Mission régionale d'autorité environnementale

**Avis de la mission régionale
d'autorité environnementale
Centre-Val de Loire
sur le projet d'extension pour l'exploitation d'une carrière
par la société SEMC sur le territoire de la commune de
Hanches (28)
Autorisation environnementale**

n°2021-3332

*Illustration : localisation des points de mesure
(Source : étude acoustique en annexe de l'étude d'impact, pages 9 et 11)*

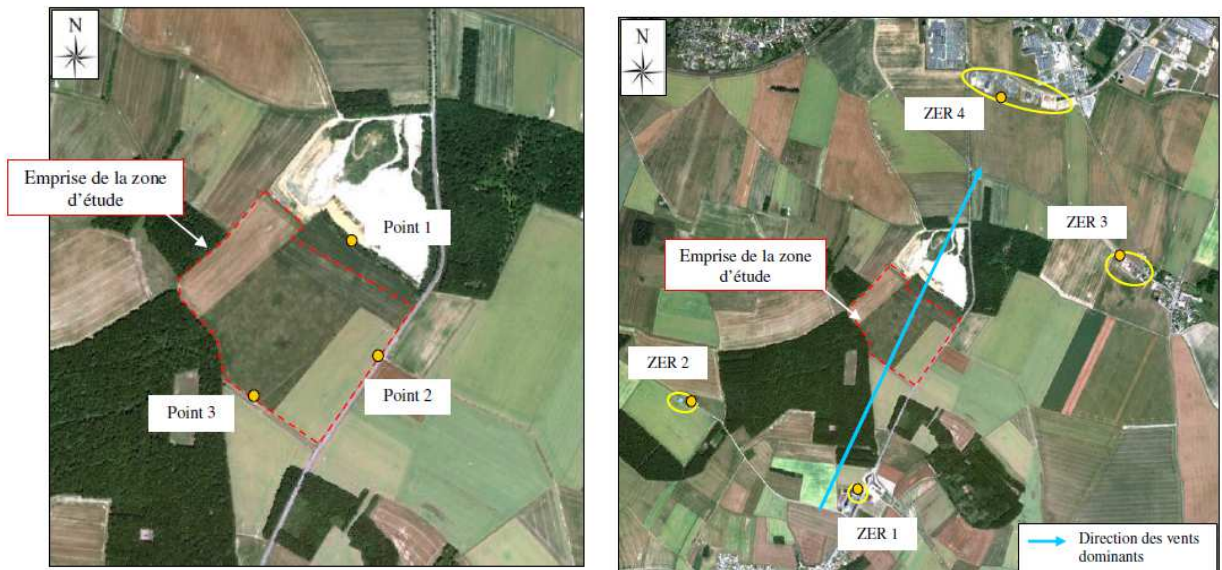
Il est à noter que dans le dossier, la détection de tonalités marquées n'a pas été développée contrairement à la réglementation et alors que l'exploitation fait intervenir des engins particulièrement bruyants (scalpeur/cribleur notamment)⁸.

L'autorité environnementale recommande que l'exploitant complète l'état initial relatif au bruit par une détection de tonalités marquées.
